ШАЙБЫ ОПОРНЫЕ

Washers bearing.
Design and sizes**ГОСТ**
17778-72*

Изменение № 2 ГОСТ 17778—72 Шайбы опорные. Конструкция и размеры
Утверждено и введено в действие Постановлением Государственного комитета
СССР по стандартам от 16.05.89 № 1228

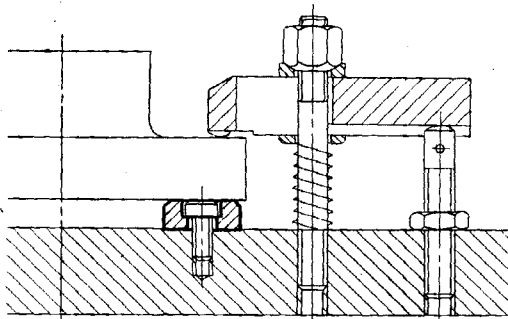
Пункт 2. Чертеж. Заменить параметры шероховатости: $Rz\ 80$ на $Ra\ 12,5$; $Rz\ 40$ на $Ra\ 6,3$; $Ra\ 1,25$ на $Ra\ 0,8$; $Ra\ 0,63$ на $Ra\ 0,4$.
